| 施設名 | 和泉宮脇線 |
| 提案内容 | 道路照明灯の設置 |

現況写真

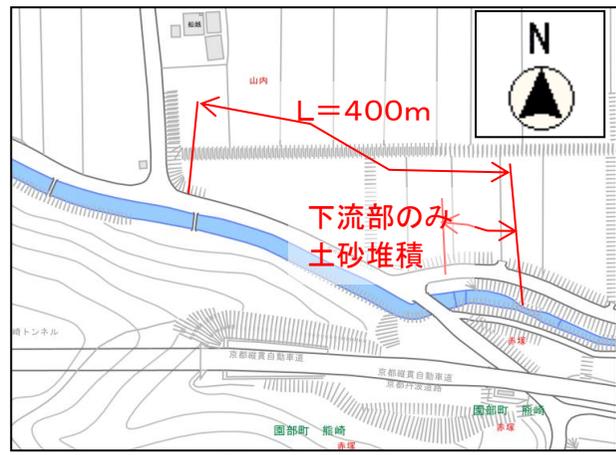
| 現在の状況 | 左右岸での天端高さの差異は、提案箇所の下流(約40m)で見られる。 |

下流端

左右岸での天端高に差異

提案箇所上流端

左岸側の天端が道路と同程度

実施① (嵩上げコンクリートで実施)

現況写真

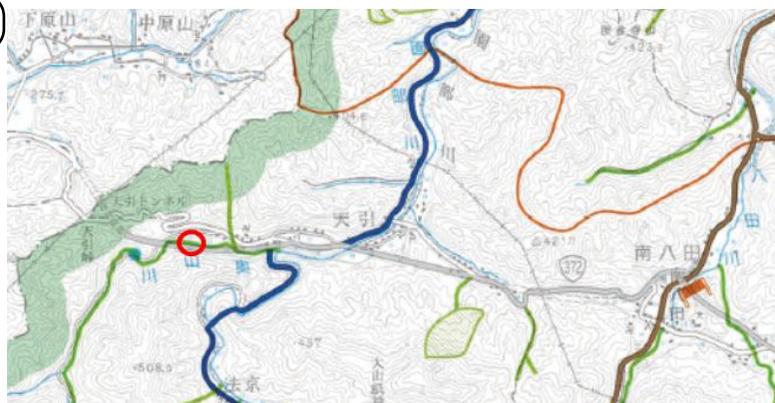
| 現在の状況 | 土羽護岸の一部洗掘は見られるが、治水上支障になるほどではない。 |

実施しない (河川管理上支障がないため)

現況写真

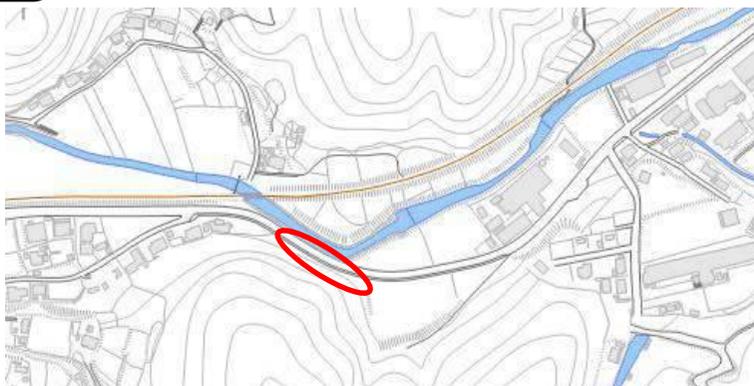
| 現在の状況 | 中学生、高校生が通学で通るが、歩道がなく危険 |

実施② (車線をシフトし、ポストコーンにより簡易歩道を設置する)
